Vorhabenbezogener Bebauungsplan Erweiterung Pfahlbaumuseum

Zusammenstellung der Anregungen der Öffentlichkeit und der Behörden aus der frühzeitigen Beteiligung

nach § 3 (1) BauGB sowie nach § 4 (1) BauGB

Stand: 26.02.2020

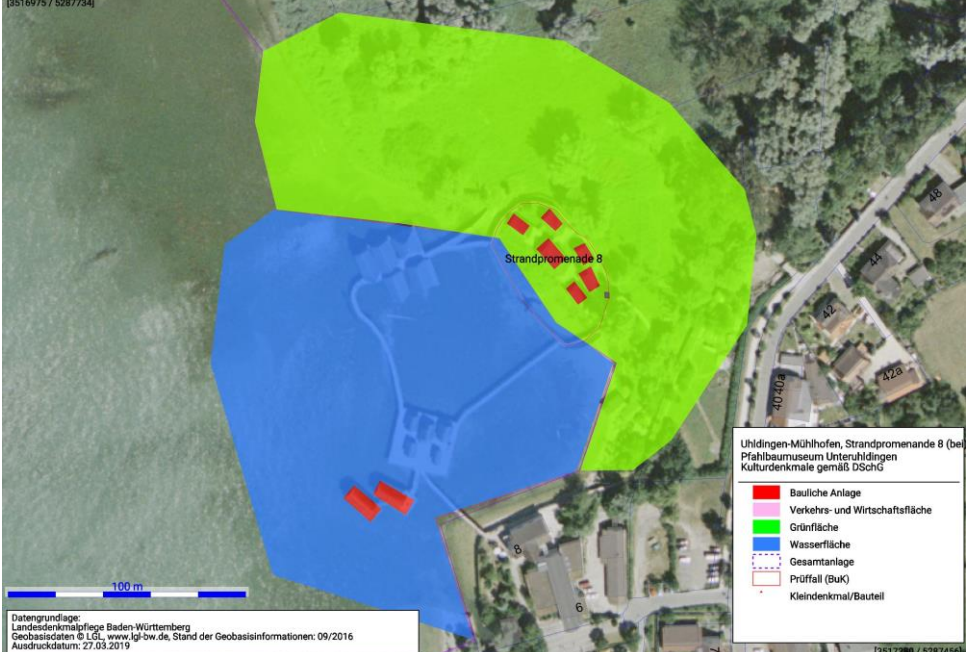
Wortlaut Stellungnahme / Anregung	Stellungnahme / Abwägung
I. Raumordnung Um den Besuchern der Pfahlbauten am Bodenseeufer ein modernes und innovatives Erlebnis bieten zu können, beabsichtigt die Gemeinde Uhldingen-Mühlhofen mit der Aufstellung eines vorhabenbezogenen Bebauungsplanes (Geltungsbereich ca. 0,43 ha) die planungsrechtlichen Voraussetzungen für die Erweiterung des Museumskomplexes und eine attraktive Gestaltung des Freiraumes zu schaffen. Aktuell befinden sich auf der Fläche bereits Bestandsgebäude des Pfahlbaumuseums so-wie ein Mitarbeiterparkplatz. Als Art der baulichen Nutzung soll ein Sondergebiet „Museum“ festgesetzt werden. Im rechtswirksamen Flächennutzungsplan des GVV Meersburg ist die Planfläche bereits als Sonderbaufläche „Museum“ dargestellt. Der Bebauungsplan ist somit aus dem FNP entwickelt.	Eine artenschutzrechtliche Bestandsaufnahme wurde durchgeführt. Eine limnologische Untersuchung ist nicht erforderlich da nicht direkt in den wasserführenden Uferbereich eingegriffen wird. Der Eingriff beschränkt sich lediglich auf einen Abtrag und eine Aufschüttung innerhalb des HQ 100 Bereichs

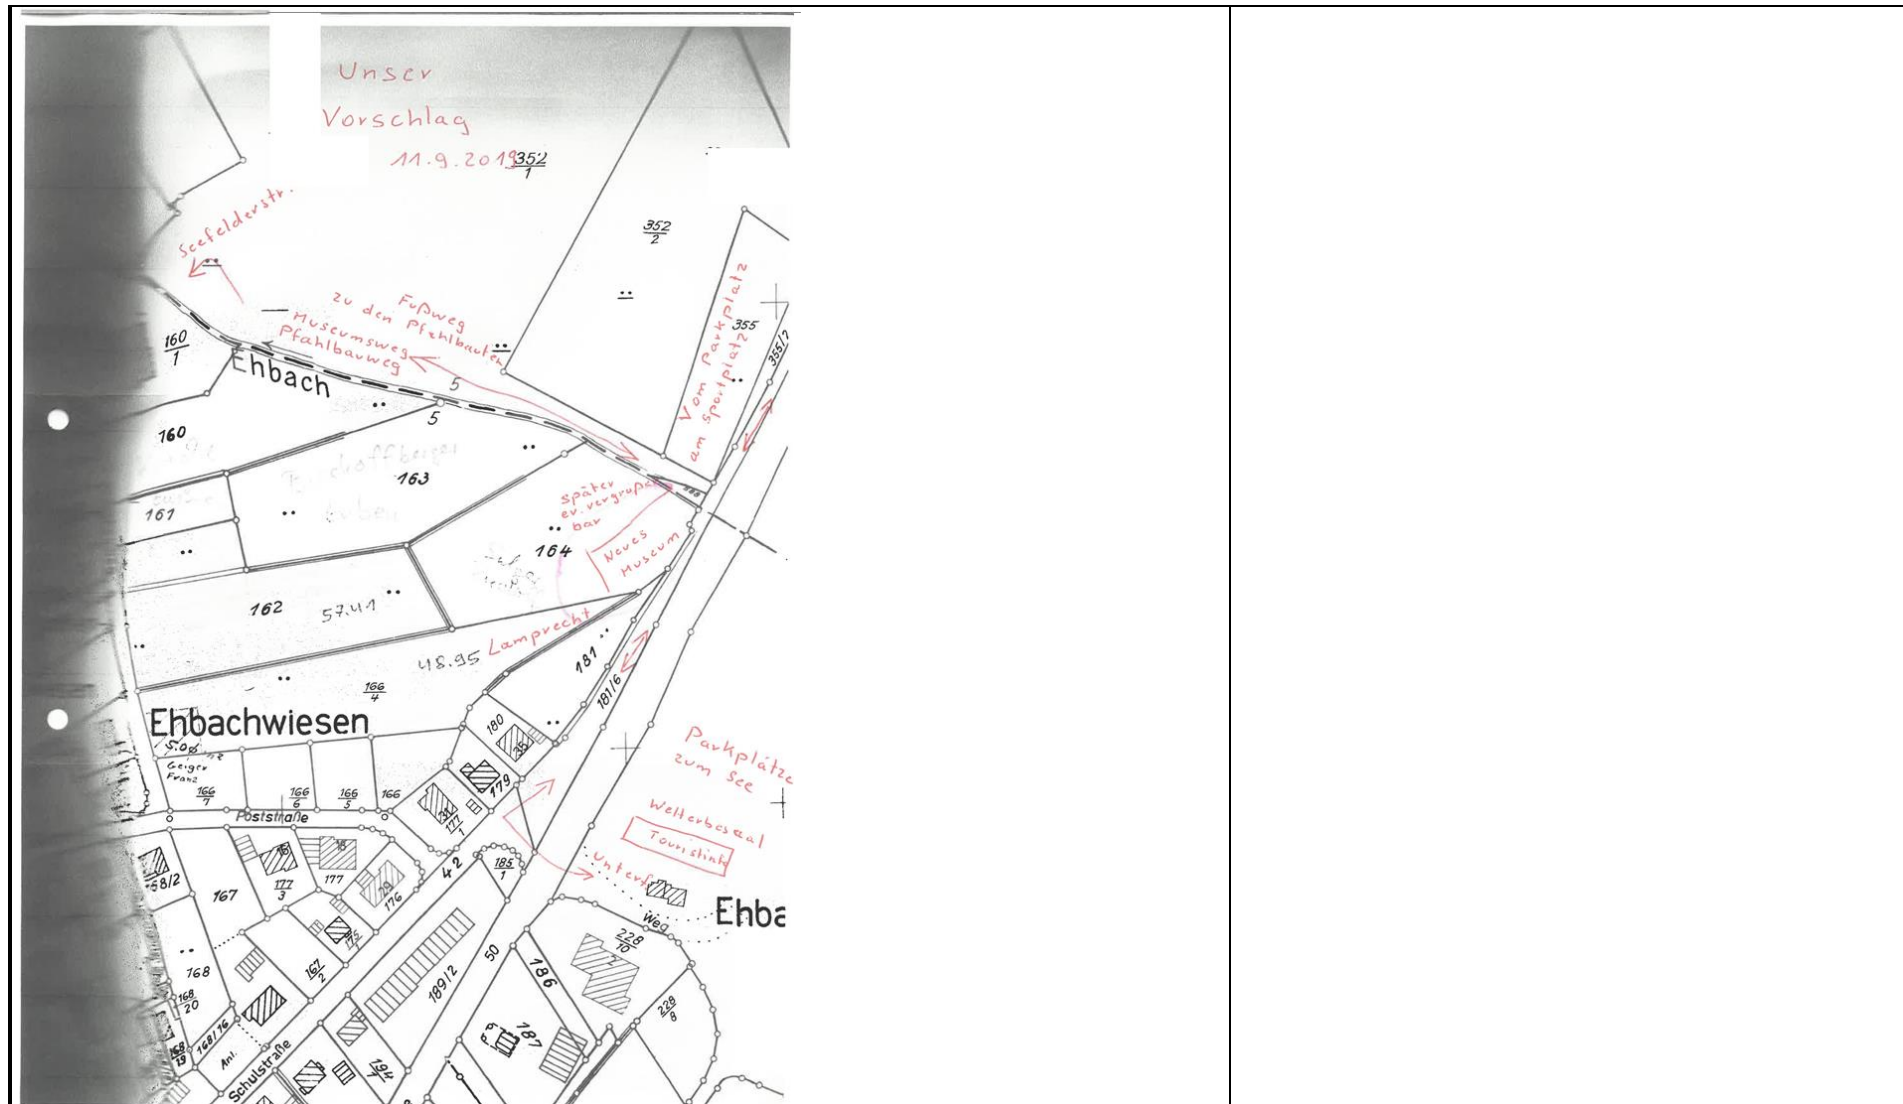
3. Wir haben unsere Gäste nach deren Meinung befragt und alle sagten uns, dass solch ein gewaltiges Bauwerk nicht in das Fischerdorf Unteruhldingen passen würde.	Wird zur Kenntnis genommen. Die Firsthöhe des geplanten Gebäudes orientiert sich städtebaulich am angrenzenden Bestand. Auch hier sind Firsthöhen von bis zu 14 m vorhanden, die das geplante Gebäude überragen. Somit fügt sich das Gebäude aus städtebaulicher Sicht in das Umfeld ein. Des weiteren wurde im Zuge der frühzeitigen Beteiligung und der hier eingegangenen Stellungnahmen nochmals die Maße des Baukörpers für Bauabschnitt II geprüft und angepasst. Der Baukörper wurde hier nochmals um 3,20 m verkürzt.
